Province de Liège - Arrondissement de VERVIERS - Commune de 4880 AUBEL

EXTRAIT DU REGISTRE AUX DELIBERATIONS
DU CONSEIL COMMUNAL

DOMAINE PUBLIC - Permis d'urbanisme - PU 2789 - Société Wallonne du Logement, par la société Thomas & Piron Home - Rue Saint-Hubert - Construction d'un ensemble de 30 logements - Décret Voiries - Décision du Conseil communal

Que ces aménagements sont représentés aux plans numérotés 2025000-D04-M02-P01 et -P02 repris au dossier de demande de permis d'urbanisme ;

Extrait de la zone sur le plan technique d'aménagement de la voirie

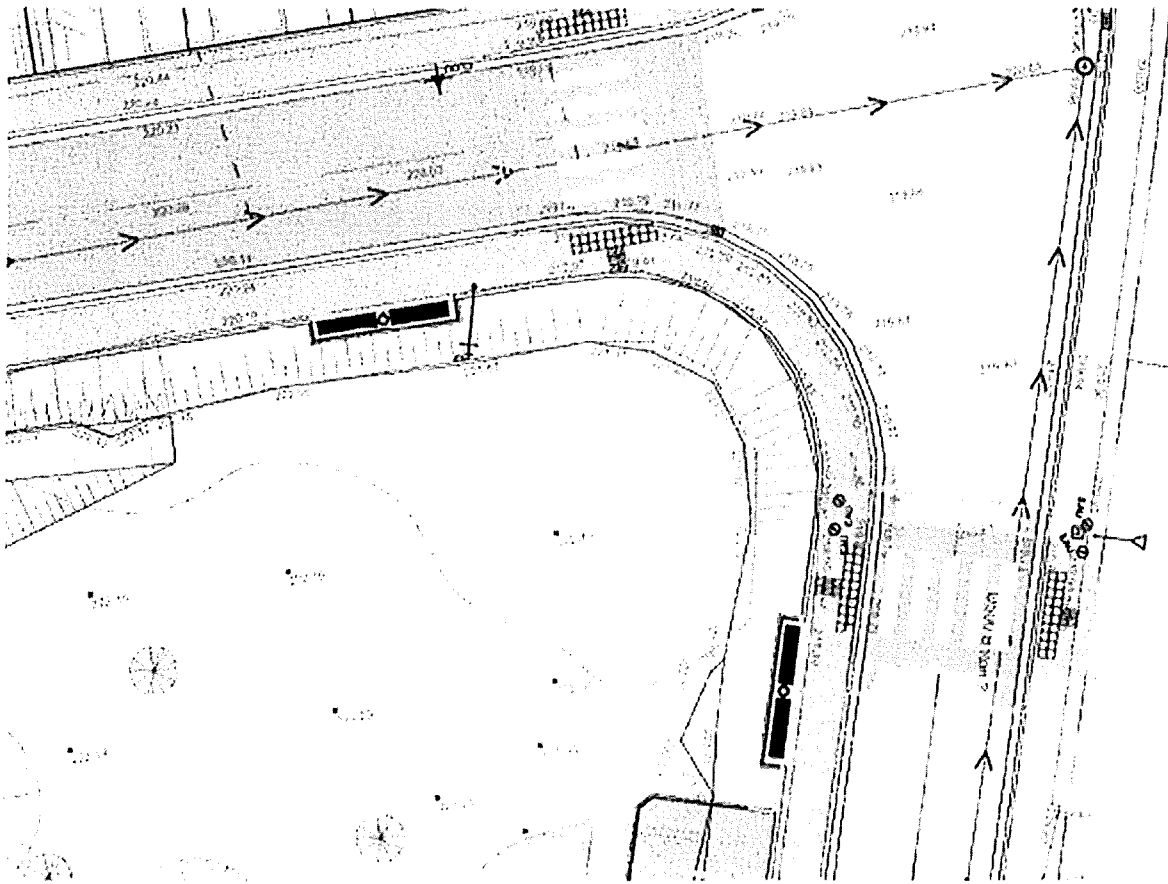
- *Le carrefour de la rue des Bocages et la rue St Hubert est très problématique, en termes de sécurité ; vu la charge supplémentaire de véhicules qu'induit le projet, l'aménagement d'un rond-point à ce croisement, imposé en charge d'urbanisme au demandeur, serait opportun ;*
- *Confusion entre les places de parking publiques et privées ; les places publiques se verront privatisées « de fait » par les occupants ; les places publiques doivent être distinctes (revêtement différent et signalétique claire) ;*
- *Il serait intéressant d'équiper au minimum 1 place d'une borne de recharge électrique rapide, ce qui devrait être réalisable vu la proximité de la cabine ORES envisagée ;*

- Le parking actuel (devant les lots 22 et 23) fait partie du domaine public, et est occupé en permanence ; cet espace se voit majoritairement privatisé pour les futurs occupants, et il n'y a pas de compensation pour les riverains, ni de stationnements « visiteurs » en suffisance, ce d'autant plus vu le peu de possibilités de se garer le long des trottoirs sans entraver les entrées ; Ce constat est lié également à la densité élevée des logements projetée ;

- 1) Cet aménagement est prévu au niveau du futur jardin public. Afin de maintenir une largeur de trottoir conforme aux normes, des encoches seront intégrées dans le tracé. Celles-ci permettront l'installation de bancs sans entraver la circulation piétonne. Aménagé en pavés de béton 22x11x8cm teinte gris naturel.

- Ces poches sont facilement identifiables grâce à leur revêtement en pavés de béton de dimensions 22 x 11 x 10 cm, de teinte anthracite. La création de ces poches contribue également à éviter le stationnement sauvage dans les rues, en offrant des espaces dédiés et clairement délimités pour les véhicules.

- 3) L'aménagement de l'espace public triangulaire prévoit l'intégration de cinq places de stationnement, dont une place réservée aux personnes à mobilité réduite, ainsi qu'une allée de circulation facilitant l'accès aux logements.

7. Les places de stationnement publiques seront distinguées clairement des places privées au moyen d'un revêtement différencié et d'une signalétique adéquate ;

8. Au minimum une place de stationnement public sera dotée d'une borne de recharge électrique rapide, en tenant compte de la proximité de la cabine ORES ;

11. Davantage de stationnements publics et visiteurs sont à prévoir, notamment en remplacement des emplacements publics actuellement occupés à proximité des lots 22 et 23 (si ces derniers n'étaient pas maintenus entièrement publics) ;
Compte tenu de la faible largeur des voiries existantes, et des entrées/sorties aux abords des constructions, le stationnement possible en voirie devra être clairement délimité sur celle-ci ;

Extrait de la zone sur le plan technique d'aménagement de la voirie

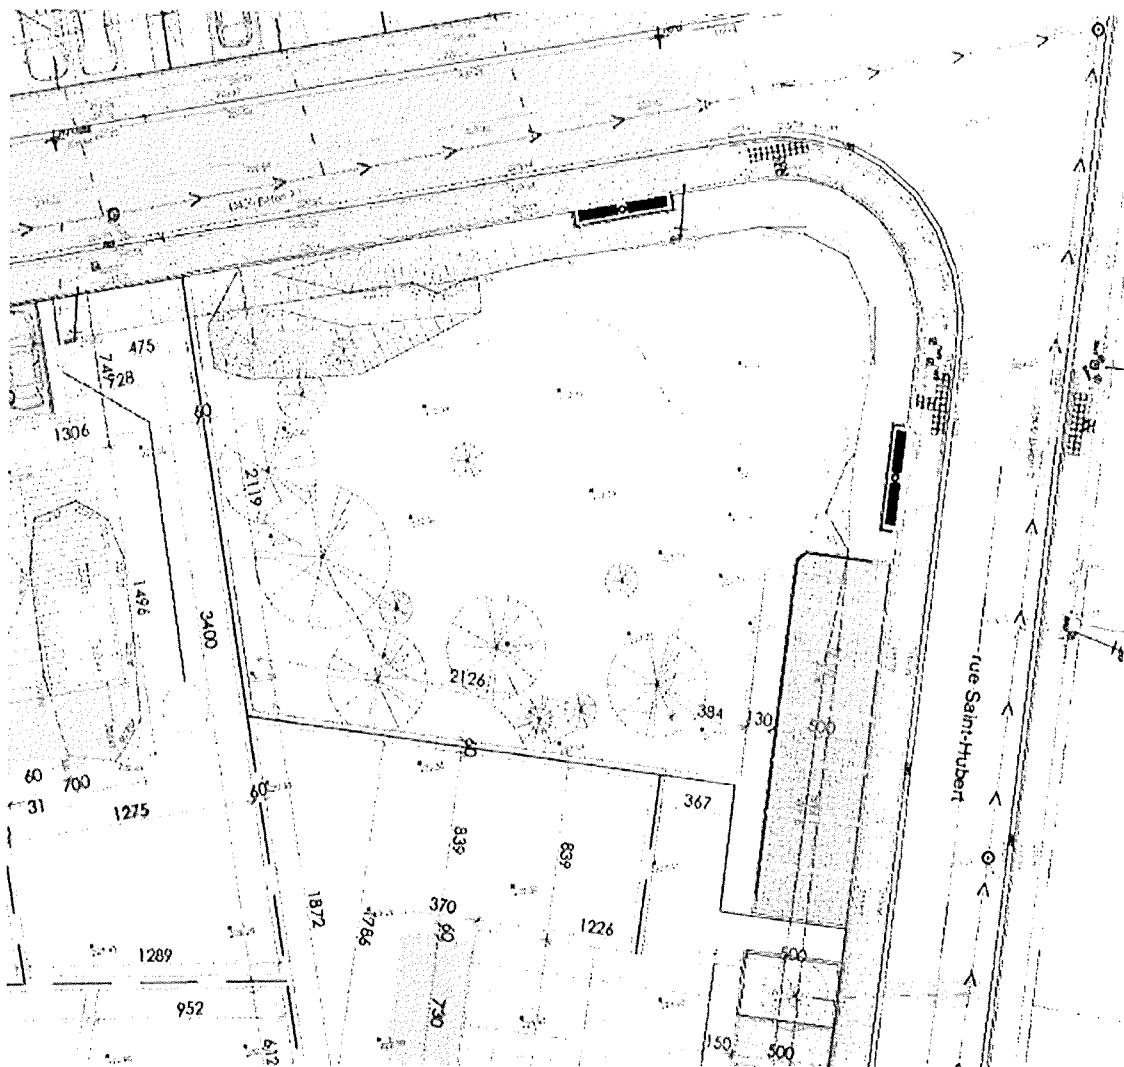
- Aucun aménagement n'est prévu, alors que le SOL y invite – un plan d'aménagement doit être fourni, répondant aux impositions du SOL
- Absence totale d'aménagements dans la zone destinée aux jeux ; le projet doit intégrer un espace de convivialité pour les habitants, et veiller à ce qu'il soit accessible à tous, dont les personnes à mobilité réduite ;

- L'aménagement de la zone d'espace public doit être précisé ; le demandeur laisse les riverains « se l'approprier », or cet espace doit être accessible aux PMR selon les prescriptions du SOL ; les aménagements doivent être définis, et à charge de qui ;

- L'emplacement de cet espace public, vu son relief et son implantation en extrémité, ne favorisera pas les contacts sociaux entre les habitants, alors que le SOL le prévoit ; Son emplacement à la place du lot 22 aurait été plus central et mieux exposé, et serait resté dans les habitudes de vie du quartier (accès à l'espace ouvert actuel) ; il aurait permis une liaison piétonne avec l'autre voirie du quartier, facilité les échanges, ainsi qu'une accessibilité plus aisée aux PMR ; Ce nouvel emplacement suggéré éviterait une occupation privative du domaine public (voir stationnements des lots 22 et 23) ;

- 4) La réalisation d'un espace de rencontre au sein du projet permettra de créer un lieu ouvert, accessible et convivial destiné aux habitants du quartier. Cet espace sera pensé comme un véritable point de rassemblement, où chacun pourra se retrouver, se reposer ou profiter d'un environnement paysager agréable. Le jardin contribuera à améliorer le cadre de vie, ce qui favorise la biodiversité, améliore la qualité de l'air et crée des zones appréciables en période estivale.

Par ailleurs, une rampe d'accès sera aménagée pour permettre l'accès sécurisé des équipes techniques chargées de l'entretien régulier du jardin (tonte, taille, nettoyage). Cette rampe garantira une intervention aisée du matériel tout en restant discrètement intégrée dans l'aménagement, afin de préserver l'esthétique et la fonctionnalité du site.

13. Un plan d'aménagement détaillé du parc public sera fourni, conformément aux prescriptions du SOL ; cet espace sera un espace de convivialité accessible à tous, y compris aux personnes à mobilité réduite ; les aménagements spécifiques aux PMR seront précisés ; la réalisation de ces aménagements sera prise en charge par le demandeur, et à ses frais ;
Un devis quant à ces aménagements sera fourni, lequel justifiera le dépôt d'une garantie bancaire assurant la concrétisation de cet espace convivial ;

15. L'implantation du parc public sera revue, afin de favoriser les interactions sociales, en privilégiant une localisation centrale et accessible ; son déplacement à la place du lot 22 est jugé opportun ;

18. Toute rampe d'accès au parc public pour l'entretien et la tonte devra présenter une largeur minimale de 2 mètres, et une pente maximale de 6 % ;
